**Oggetto:** [ID\_VIP: 4285] Procedimento di verifica di assoggettabilità a V.I.A ai sensi dell'art. 19 del D.Lgs 152/2006 e ss.mm.ii. relativo al progetto preliminare per la riqualificazione e la gestione del porto turistico di Villanova di Ostuni - Proponente: C.R. Costruzioni S.r.l.

Rivalutazione del parere regionale di assoggettabilità a valutazione di impatto ambientale.-

Procedimento: ID VIP4285:Verifica di Assoggettabilità a VIA ex art. 19 del d.lgs. 152/2006 e smi. RIESAME del parere reso il 14.05.2019

Oggetto: Porto turistico di Villanova di Ostuni - Progetto preliminare per la riqualificazione e la gestione

FUNTO 1.

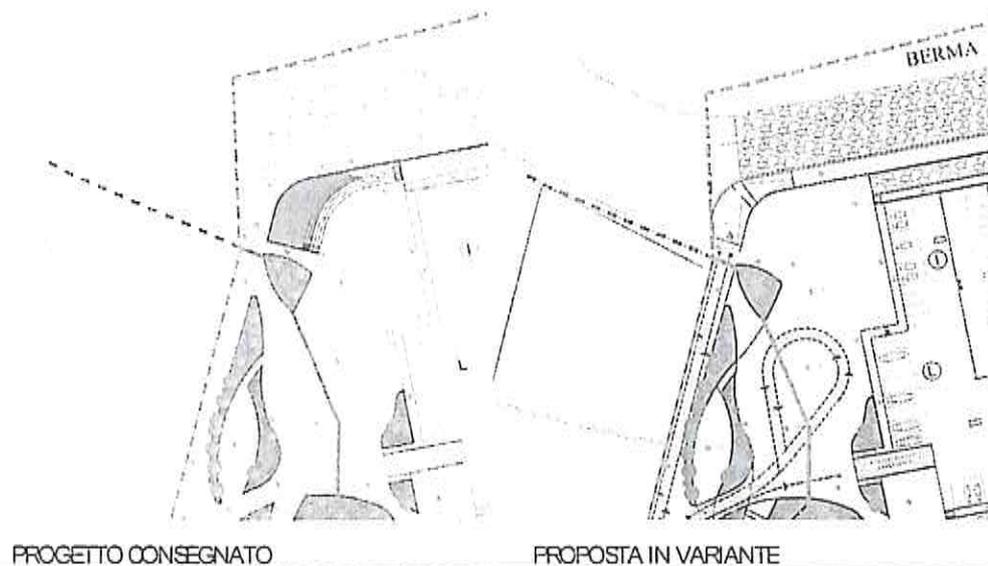
Nel rispetto della vincolistica presente nella fascia in contiguità all'area archeologica vincolata con DDR del 19/06/2003, si propone, in variante al progetto presentato, la delocalizzazione dei servizi igienici destinati ai diportisti.

#### PUNTO 2.

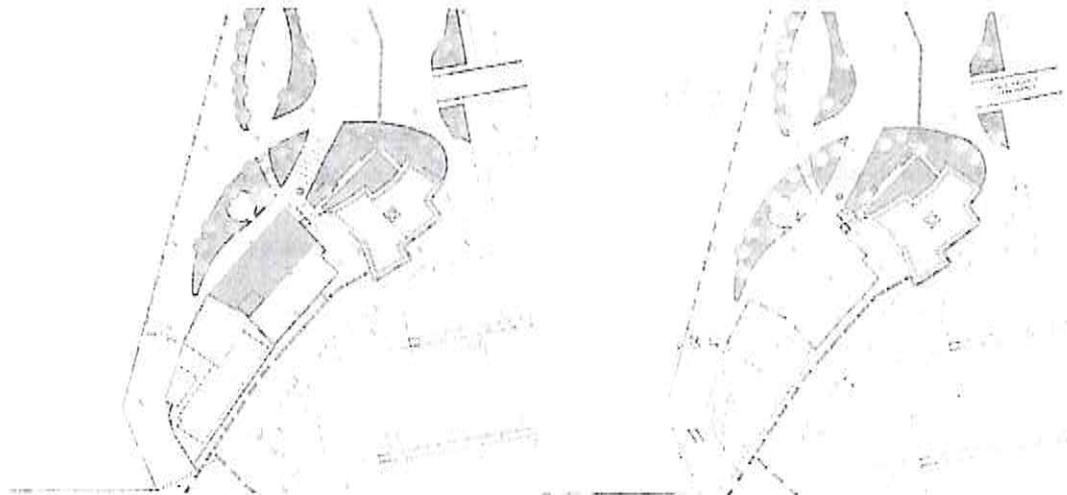
Nel rispetto della vincolistica presente nella fascia in contiguità all'area archeologica vincolata con DDR del 19/06/2003, si propone, in variante al progetto presentato, la delocalizzazione dei servizi igienici destinati ai diportisti e dei locali tecnici.

#### PUNTO 3.

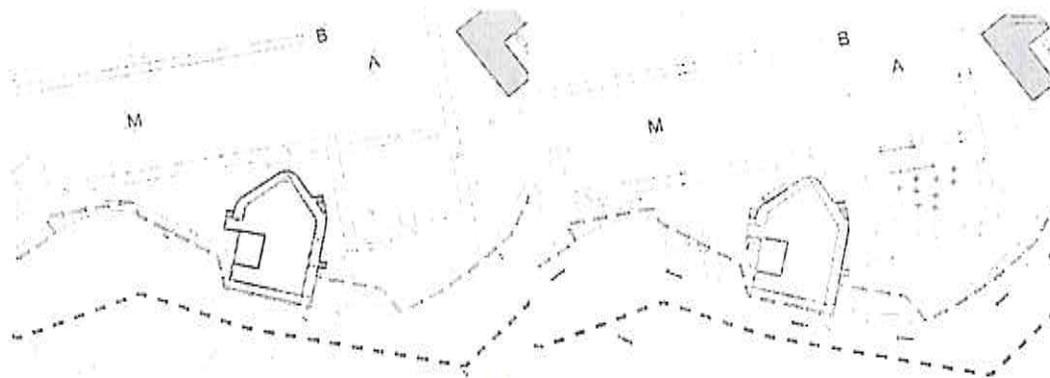
Richiamando l'attenzione ai precedenti punti 1 e 2, la variante al progetto definitivo propone di delocalizzare i servizi e locali tecnici annessi in un'unica area interrata centrale rispetto all'intera area portuale. Pertanto è prevista la demolizione e ricostruzione del ristorante esistente "LA VELA" e lo scavo di un piano interrato al di sotto dello stesso edificio, che sarà utilizzato per collocare tutti i servizi igienici e locali tecnici annessi in un'area completamente libera da vincoli (vedi tratteggio rosso in pianta).

Figura 2 - Aree di Deposizione e Aree di Controllo - Sito di Immersione

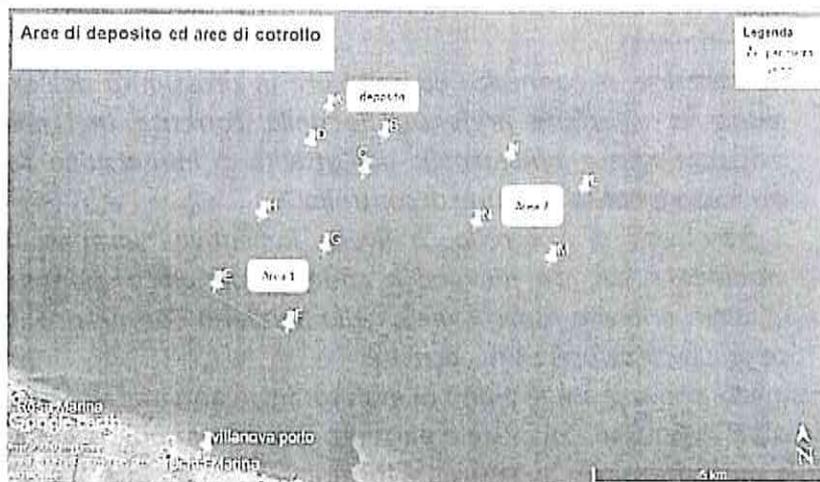
*Si evidenzia che il proponente, per la fase di deposizione nella pianificazione dei monitoraggi non ha previsto un controllo specifico e continuativo della deposizione del materiale dragato in prossimità del fondo (anche, ad es., attraverso riprese visive costantemente accessibili e monitorabili dalle autorità competenti al controllo) al fine di evitare*

*l'allargamento/ampliamento dell'area di dispersione dei sedimenti e l'assenza di fenomeni di torbidità della colonna d'acqua. Inoltre, come rilevabile dalla figura n. 34 (cfr. pag. 50 di 215 dello Studio Preliminare Ambientale, riportata di seguito) le aree di controllo n. 1 e 2 risultano essere state definite dal proponente non proprio coerentemente rispetto al carattere discendente delle correnti dallo stesso indicate - lungo la costa adriatica (direzione NO-SE) -. Perciò considerata la presenza del posidonieto SIC IT51-40005 Torre Guaceto e Macchia San Giovanni nonché, tra l'altro, anche dell'AMP di Torre Guaceto, sarebbe più coerente che fossero state previste due aree di controllo posizionate una tra il posidonieto e l'area di deposizione e l'altra verso SE.*

Si segnala preliminarmente che le aree di controllo, denominate area 1 e area 2, sono state riposizionate seguendo le indicazioni suggerite dal Comitato VIA, come di seguito indicato.

La "proposta preliminare di piano di monitoraggio ambientale" ha fornito sufficienti e condivisibili indicazioni tecniche e pertanto le osservazioni rese dal Comitato possono ritenersi soddisfatte con le deduzioni fornite dal proponente.
